Miljø- og Fødevareklagenævnets ophævelses- og hjemvisningsafgørelse af 26. juni 2020 - Kystdirektoratets afgørelse af 18. december 2019 - Operaparken

Ansøgning om tilladelse til anlæg på søterritoriet

Opdateret ansøgning – Sagsreference J.nr. 19/01363-74

Status præsentation - Broforbindelse

Landskabsbro, planskitse OPR_K01_H1_E0_N200

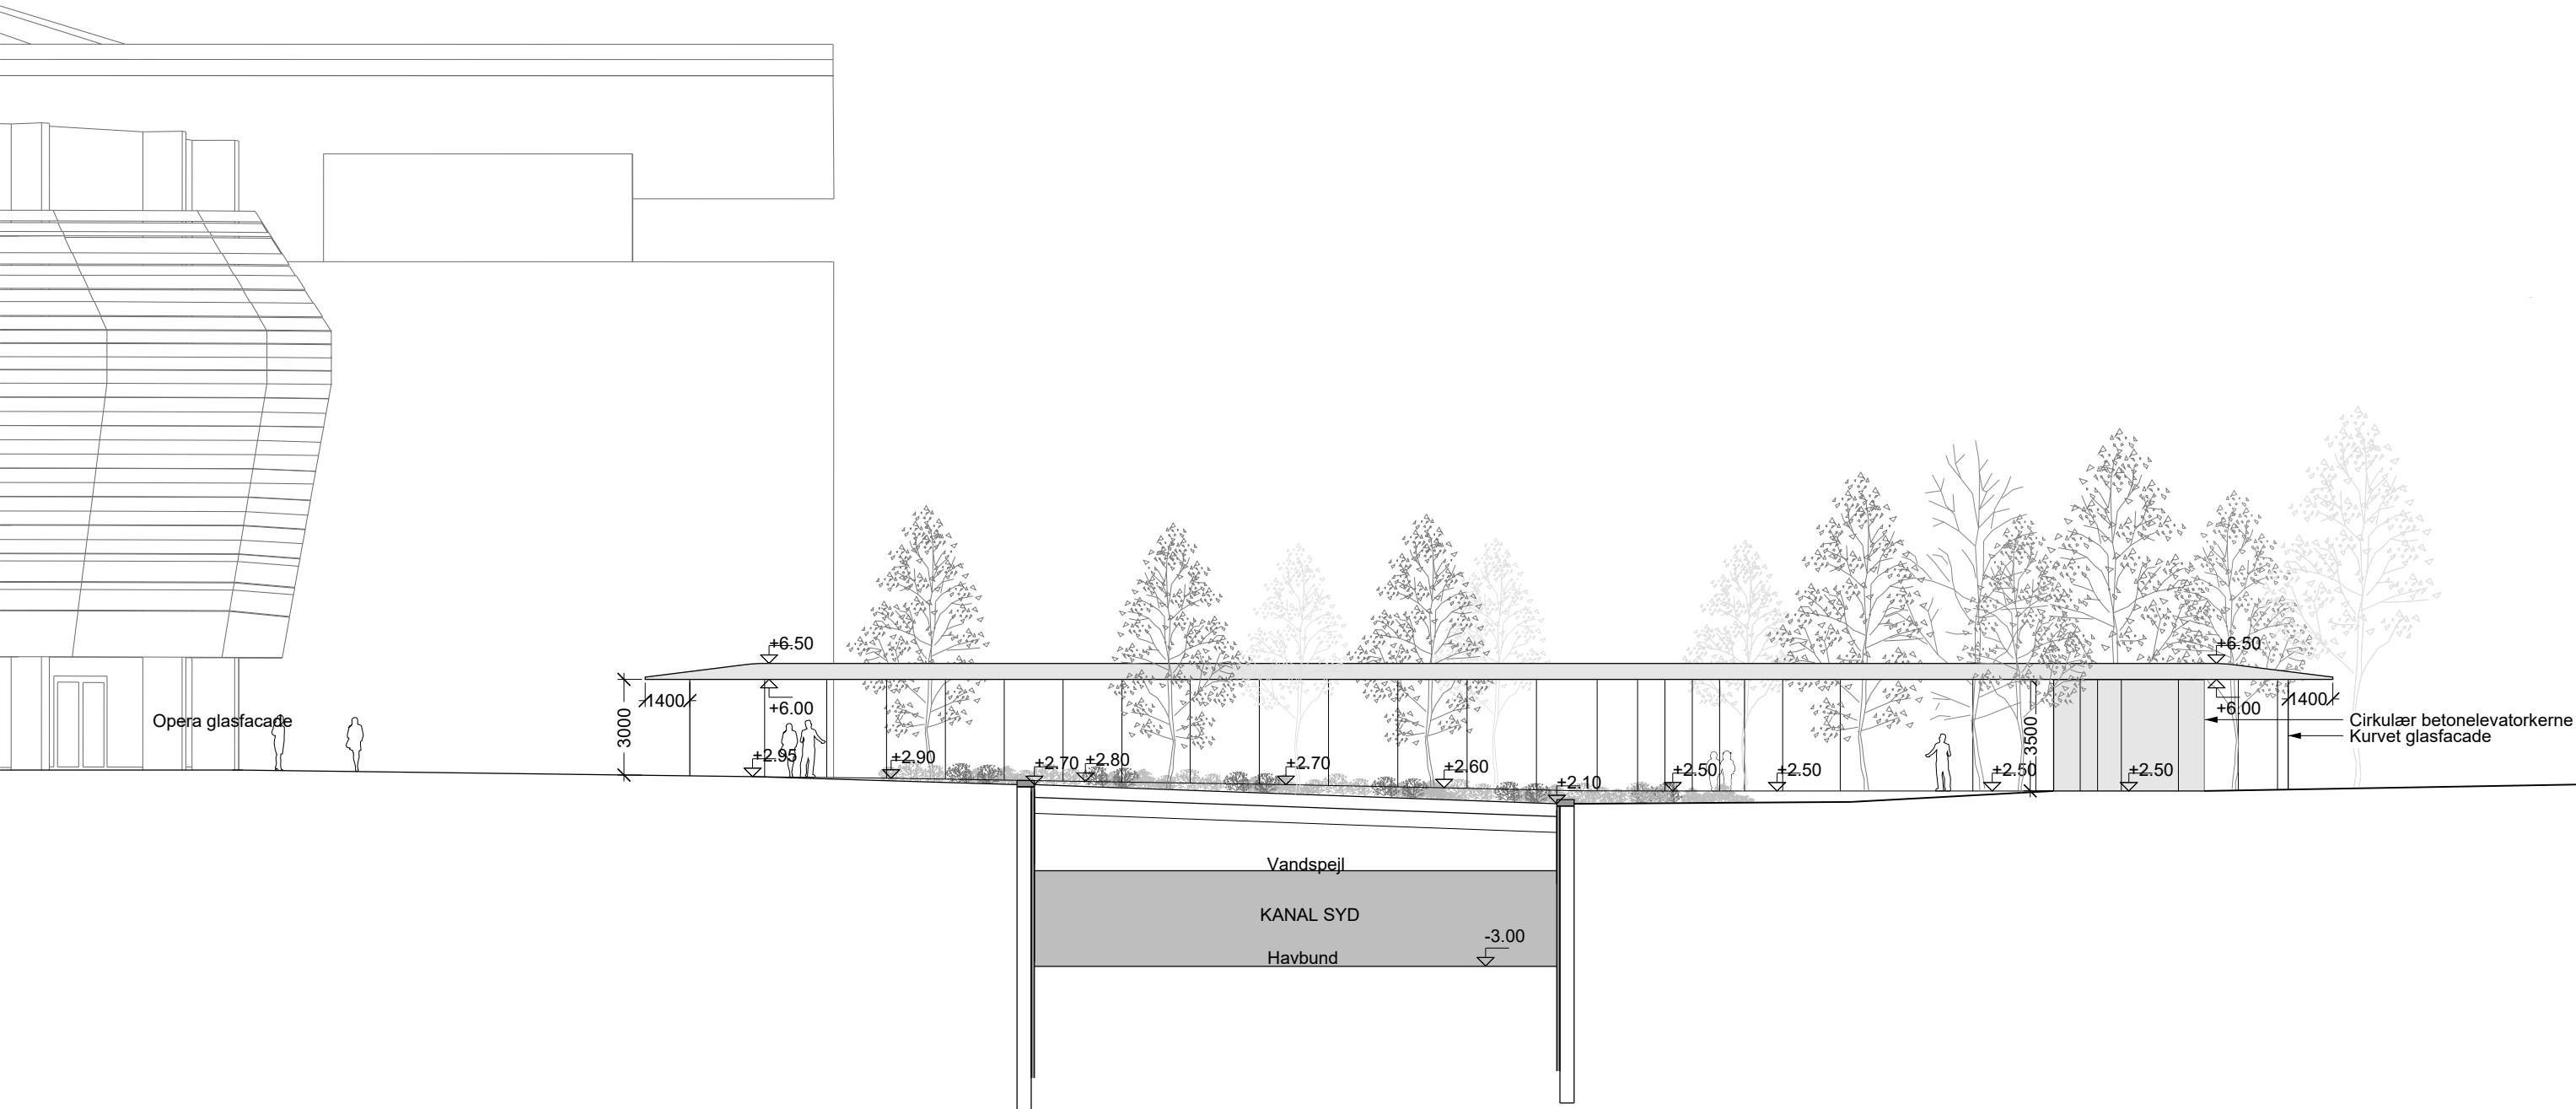
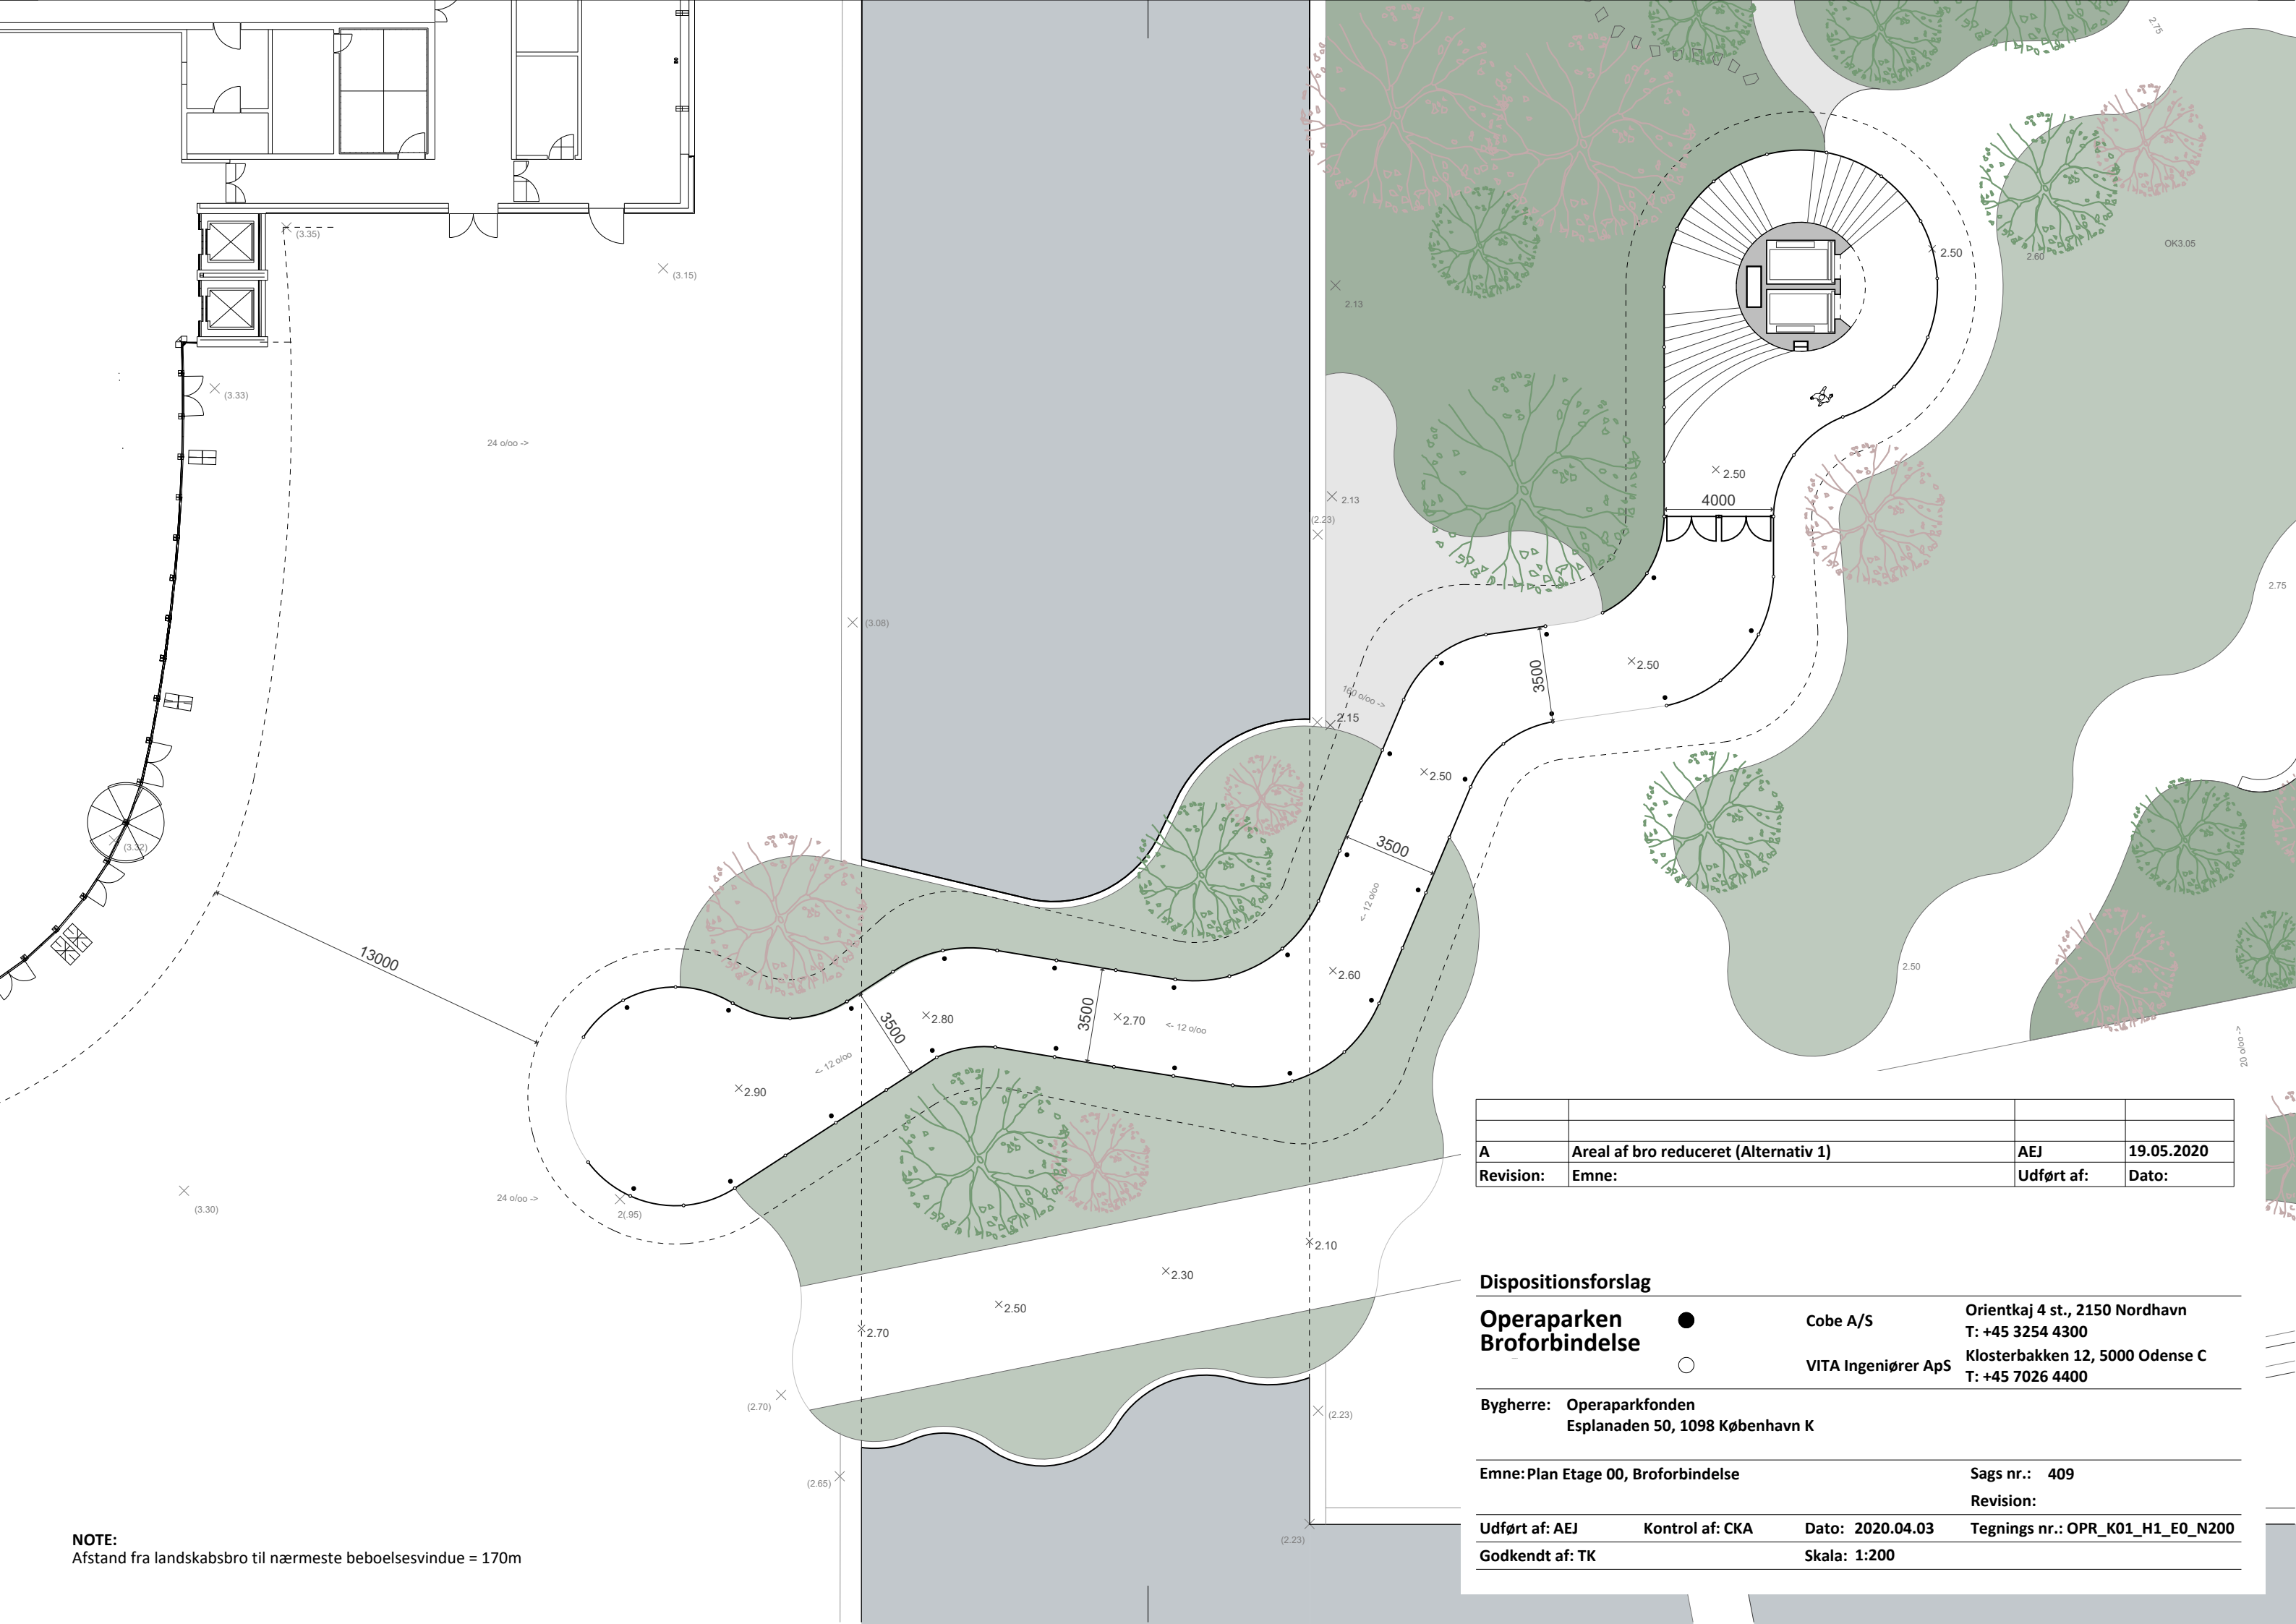
Siden den oprindelige ansøgning, har den videre detailprojektering vist, at vi ikke kan etablere en tunnel fra Operaparken til Operaen, uden en stor risiko for sætninger i Operaens fundamenter for det store tag.

Vi har derfor valgt at gå bort fra denne løsning, og i stedet udvide den eksisterende bro, og søger for nuværende Københavns Kommune om dette (forslag vedlagt).

Denne ændring i projektet ændrer den tidligere ansøgning således, at der ikke vil være behov for hverken tunnel eller midlertidig opfyld af Kanal Syd, ligesom der ikke ændres på bundkoter, gennemsejlingshøjder og gennemsejlingsbredden ved broerne. Vi fastholder ansøgningen om udvidelse af øen ud på søterritoriet, og søger om, hvis dette er under Kystdirektoratets resor, om udvidelse af bredden af den eksisterende bro for en bedre forbindelse mellem Operaparken og Operaen.

- Tunnel mellem den Sydlige Dokø og Operaøen er udgået af projektet, til fordel for en mere offentlig forbindelse mellem den kommende Operapark og Operaen, via en bredde-udvidelse af den nuværende bro mod Inderhavnen, se venligst bilag.
- Midlertidig opfyld af Kanal Syd (mellem den Sydlige Dokø og Operaøen) er udgået af projektet.

Arealet af den eksisterende bro udgør ca. 175 m² og det nye samlede broareal vil udgøre ca. 350 m² med organiske afslutninger mod øst og vest.

Den nye samlede landskabsbro udføres med granitbelægning som de øvrige belægnings i nærområdet samt med beplantning og en stiforbindelse afskærmet med glasvægge og en slank overdækning.
